SEGELFLYGETS TEKNISKA MEDDELANDE
LUFTVÄRDIGHETSDIREKTIV

L-1037

Kestrel

Utbyte av ändstycken i luftbromssystemet

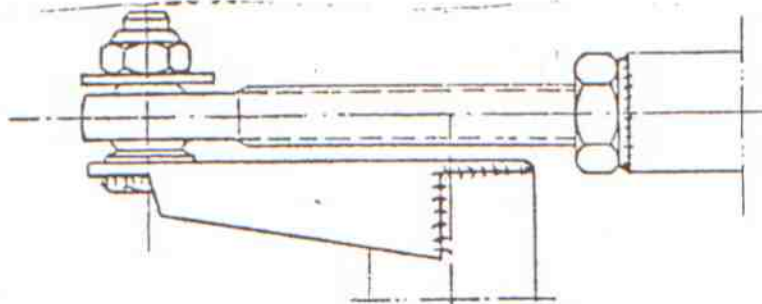
3.1 De svetsade ändstyckena i luftbromssystemet i vingen monterade på länkkarmen innanför rotsprygeln skall utbytas mot nya dragna ändstycken enligt ritning 401-56-23. De tidigare ändstyckena var utförda enligt ritning 201-56-22.

3.2 Utbytet av ändstyckena sker genom de stora hålen i bakre delen av rotsprygeln. De nya ändstyckena installeras enligt nedanstående skiss.

3.3 Vid injustering av överknäcken skall tillses att överknäckningsmomentet ej väsentligt överskrider 1 daNm (1kpm). För att kunna kontrollera detta moment kan luftbromsreglaget i kroppen temporärt borttagas för att användas för detta ändamål.
